DETERMINAZIONE DEL DIRIGENTE SERVIZIO VIA/VINCA 1 agosto 2025, n. 337

[ID VIP 13238] - Parco agrivoltaico avanzato denominato “CAIRA”, di potenza pari a 60,20 MW e delle relative opere di connessione alla RTN, da realizzarsi nel Comune di Cerignola (FG).

Istanza per il rilascio del Provvedimento di VIA statale ex art. 23 del D.lgs. n. 152/2006 e ss.mm.ii.

Proponente: ALERION SERVIZI TECNICI E SVILUPPO S.R.L.

Figura 11: Particolare della recinzione e delle opere di mitigazione

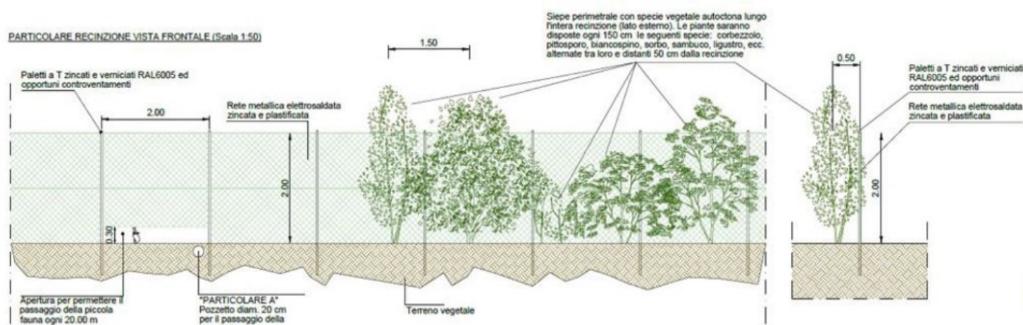
L'intervento, come tutti i parchi agrivoltaici cancella la trama agricola esistente e vi si sovrappone dando assegnando la giacitura ottimale al rendimento energetico dei moduli, configurando un impianto del tipo "a unica tessera".

Figura 12: Suddivisione aree interessate dal progetto agricola

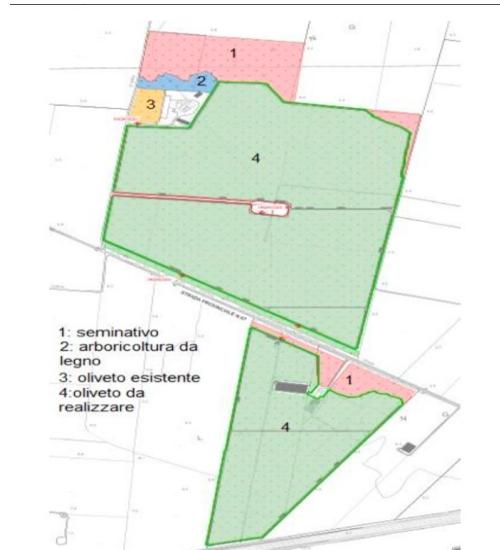
Nell'elaborato succitato si includono nell'area totale dell'agrivoltaico anche aree esterne, come le fasce di mitigazione e altre aree allagabili non utilizzabili per la produzione di energia che di fatto quindi non sono ricomprese nella parte recintata. Mentre le aree agricole includono anche le aree a seminativo esterne, la fascia di mitigazione se coltivata e l'area sotto i pannelli dove sono previste solo leguminose in miscuglio che non possono essere considerate come coltivazione in quanto hanno la sola funzione di apportare sostanza nutritiva all'oliveto superintensivo e quindi danno un contributo indiretto alla coltivazione principale non ha finalità produttiva.

Sulla base delle considerazioni fatte nel precedente paragrafo, gli ettari compresi nell'agrivoltaico sono solo quelli ad uliveto superintensivo irriguo che come dichiarato dal proponente in check list è di 63,7395 Ha. Ad

esso va sottratta l'area sotto i tracker di 26,2949 che di fatto non è coltivata e la viabilità interna di 2,0837 Ha e abbiamo 35,3609 di superficie coltivata.

$Sagr/Stot = 35,3609 / 63,7395 = 0,56$ inferiore allo **0,70 minimo richiesto per soddisfare il requisito A1.**

Tale requisito non è rispettato

Figura 13: Sezione dell'area dell'impianto con indicazione delle scelte progettuali

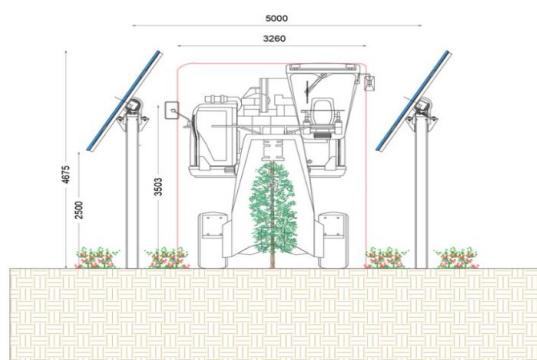
I tracker monoassiali (Figura 13) nella loro posizione più bassa raggiungono 2,50 m da terra, mentre l'altezza massima in posizione orizzontale sarà di circa 3,503 m per una altezza massima di 4.675 m in posizione di

massima inclinazione. L'interdistanza tra i tracker è di 5,00 metri. Considerando che un modulo ha una larghezza di 2,465 m, nella posizione orizzontale restano solo 2,535 m per il passaggio dei mezzi. Il proponente dichiara che la rotazione dei moduli sarà gestita durante la raccolta delle olive, mantenendoli nella posizione di massima inclinazione, dove comunque lo spazio è di soli 3,260 m al limite dell'ingombro macchine che hanno larghezza di 3,240 m e altezza di 4,040 m, mentre non è chiaro con quale mezzo si effettuerà la potatura, visto che viene menzionata la sola macchina scavallatrice per la raccolta.

Considerando che nell'arco dell'anno non si effettuerà solo la raccolta delle olive, ma anche altri interventi sull'oliveto come trattamenti e potature si avrebbe un frequente blocco della rotazione dei moduli che non appare attuabile ai fini della produttività energetica che sarebbe così ridotta frequentemente.

Inoltre in merito alla coltivazione sotto i tracker appare difficile anche il passaggio di mezzi per lo sfalcio e gestione delle leguminose, per gli spazi ridotti ulteriormente anche dalla presenza dei filari di oliveto.

Infine non è stata considerata la gestione della manutenzione dei pannelli, considerando che, oltre allo spazio limitato tra i tracker, nelle interfila sono presenti i filari degli uliveti che con il loro ingombro limitano notevolmente il passaggio dei mezzi adatti a queste attività e mancano informazioni sulle sostanze che saranno utilizzate per la pulizia, come anche quelle utilizzate per la rimozione dei muschi, se compatibili con le colture.
